運用指針

第2条①ーイ 地権者、関係機関などへの提案及び協議

地元との協議による橋梁形式の見直し

久喜白岡JCT Dランプ橋上部工の当初計画

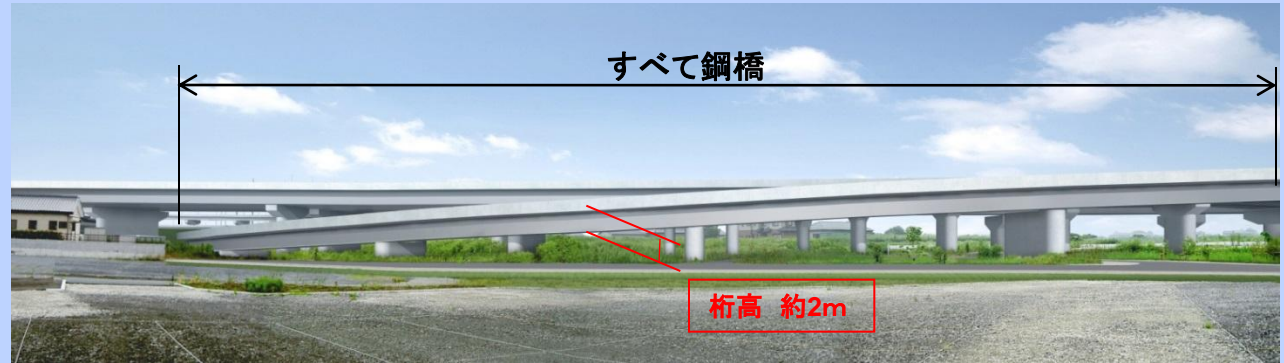
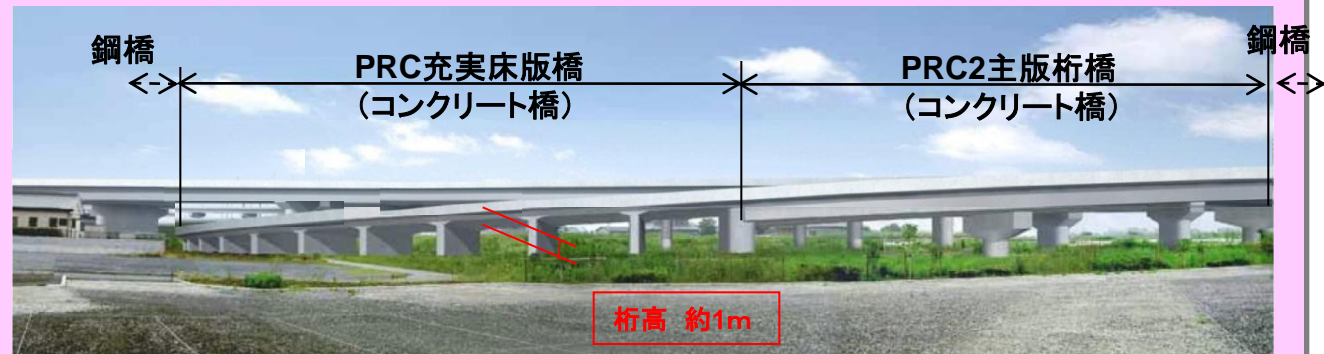
- ・地元より地域分断の軽減対策を強く要望される
- ・開放空間を考えた橋脚数の少ない橋梁形式で検討

橋脚数の少ない鋼橋(桁高約2m)で施工する計画

- ・コスト縮減のため、コンクリート橋梁形式(PRC構造)を検討
- ・桁高は低くなるが、橋脚数が増えることについて地元と協議を行い、同意を得る

鋼橋形式から鋼コンクリート複合橋梁形式に変更したことにより、橋梁施工費を縮減

当初計画：側面図

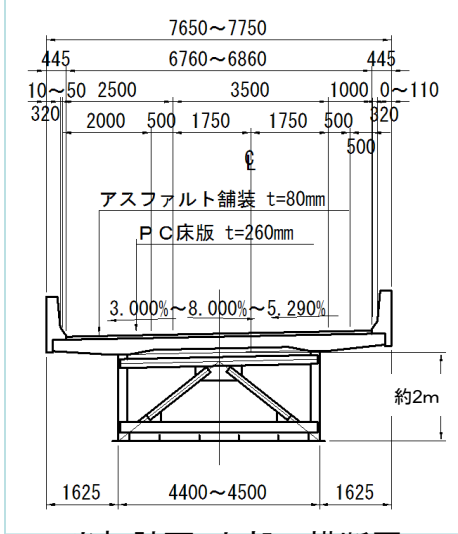
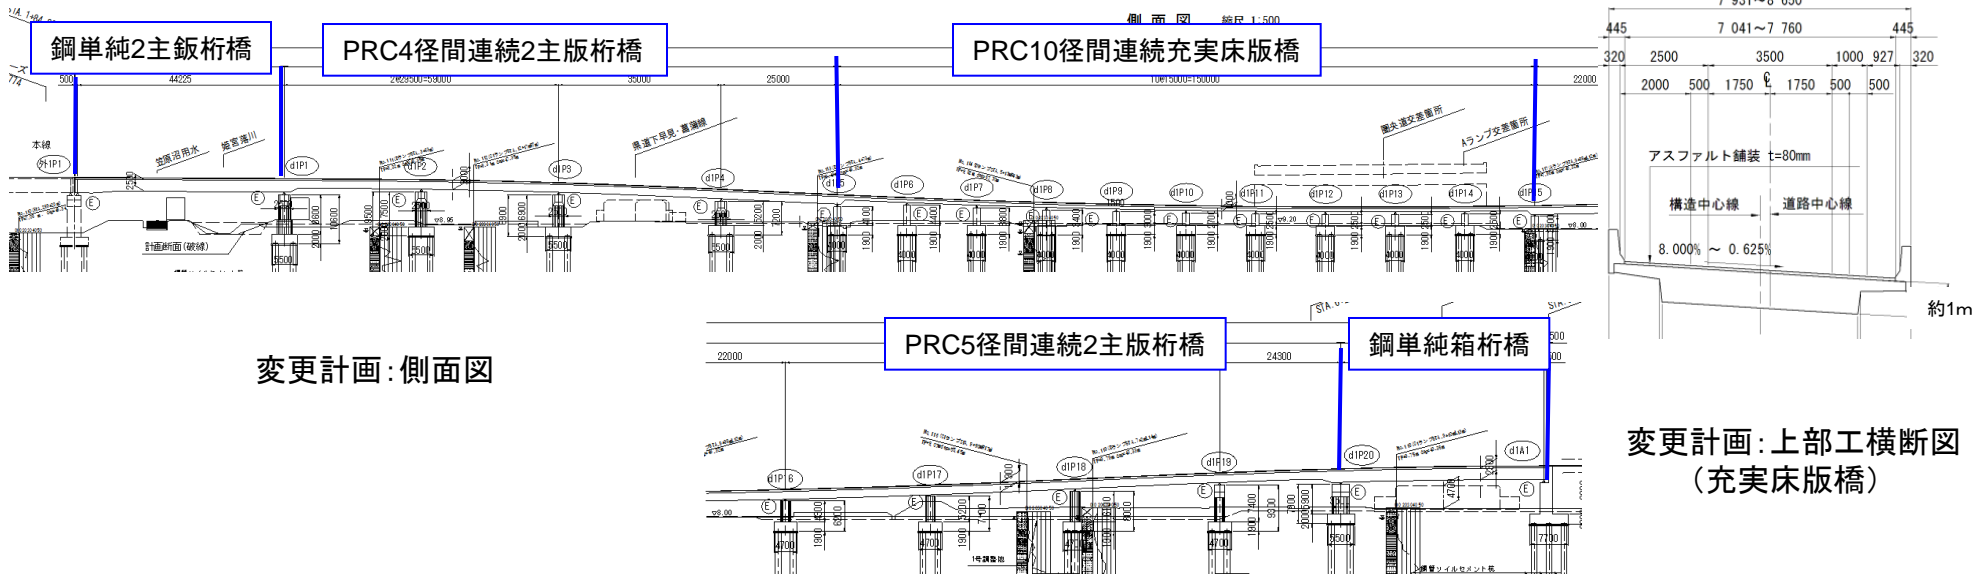
当初計画：開放空間を考えた橋脚数の少ない鋼橋（桁高約2m）で施工する計画

コスト削減を図るため、上部工構造を再検討

- ・桁高を低くしたコンクリート橋梁形式(PRC構造)を採用することでコスト削減が可能
- ・桁高を低く抑えることで、橋脚数は増えるが十分な開放感を確保

Dランプ橋上部工を鋼橋形式から鋼コンクリート複合橋梁形式に変更したことにより、橋梁施工費を縮減

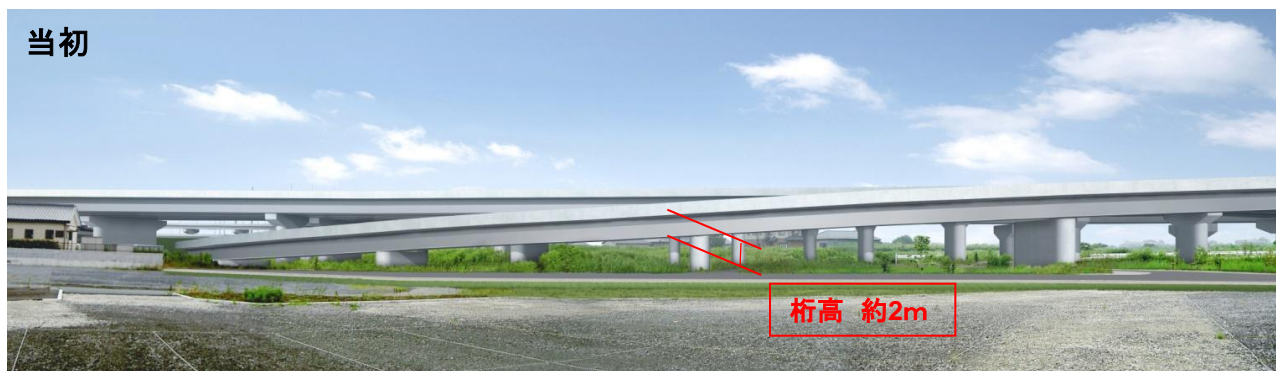
橋梁形式変更の課題として、地元に対して橋梁形式変更の再協議が必要
